Bearbeitungsstufe:	Auflageprojekt
	Gemeinde:	Dietikon
	Strasse:	Bernstrasse – Bremgartnerstrasse
	Strecke:	Bremgarten – Dietikon
	km / Bauwerk:	Km 16.590 – 18.400
	Vorhaben:	Aargau Verkehr, Doppelspur BDB, Dietikon
Projektieren und Realisieren	<b>Ergänzungsbericht Anträge PGV</b>	
	<b>Umwelt</b>	
	Projekt Nummer: 115000455-001	
Projektverfasser	INGE Doppelspur

<b>Dokumentenkontrolle</b>	
Autor	Mélanie Guillebeau
Telefon	
E-Mail	
Erstellt am	31.08.2024
Status	Definitiv
Klassifizierung	Änderungsdossier PGV
Dateiname	Ergänzungsbericht Anträge PGV

Abbildung 2: Kartenausschnitte der «Naturgefahrenkarte» und «Wassertiefen bei HQ300» aus dem UVB vom 31.07.2019

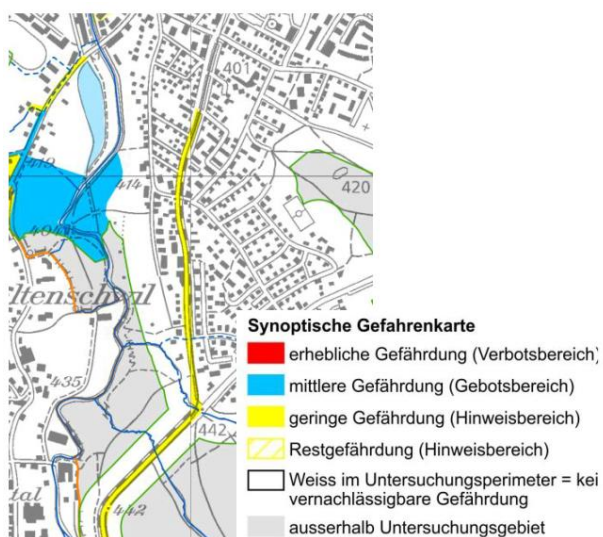
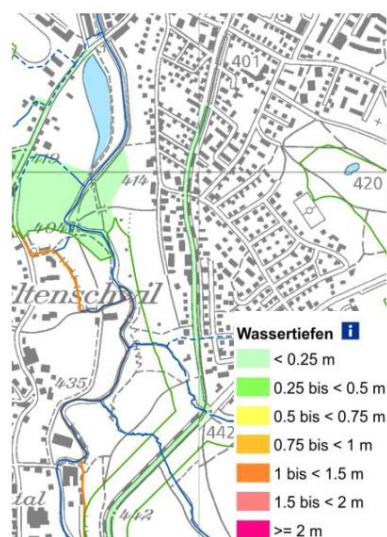
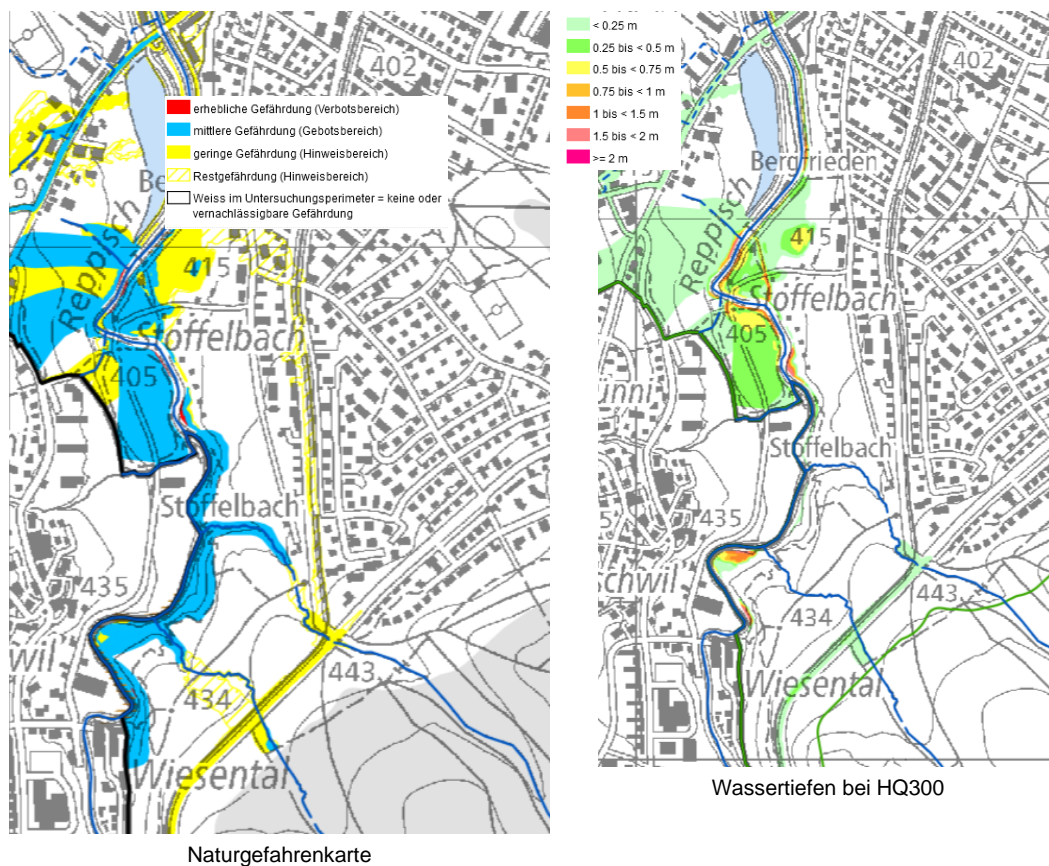
Im UVB vom 31.07.2019 wird im Kapitel 4.2 «Übereinstimmung mit der Raumplanung» die Gefährdung des Projektperimeters hinsichtlich Naturgefahren erläutert. Als Grundlage diente die Naturgefahrenkarte (inkl. Karte zu Wassertiefen bei HQ300) des Kantons Zürich mit Stand vom 01.07.2019 (vgl.). In einem Schreiben vom 05.01.2024 wurde die Limmattalbahn über die Revision der Gefahrenkarte der Stadt Dietikon informiert. Mit dieser Revision haben sich die Gefährdungen im Projektperimeter aufgrund von Naturgefahren geändert. Namentlich wurde ein Grossteil des betroffenen Bahnabschnittes rückgestuft von «geringer Gefährdung» zu «Restgefährdung». Zudem sind nur noch die südlichen Projektperimeter in einem Bereich, in dem bei einem HQ300 mit Wassertiefen von bis zu 25 cm prognostiziert sind. In Abbildung 3 sind die Kartenausschnitte der Naturgefahrenkarte (inkl. Wassertiefen bei HQ300) mit Stand vom 16.01.2024 ersichtlich. Somit geht die Revision der Naturgefahrenkarte mit einer Verringerung der Gefährdung einher. Wie bereits im UVB beschrieben, gilt hinsichtlich der Naturgefahren im Projektperimeter weiterhin:

- Dies stellt keine Gefährdung von Menschen dar.
- Die Dimensionierung der Gewässerdurchlässe erfolgt gemäss den einschlägigen gesetzlichen Vorgaben und Richtlinien und ist dementsprechend auf ein HQ100 ausgelegt. Die Situation ändert sich nicht mit dem Projekt.
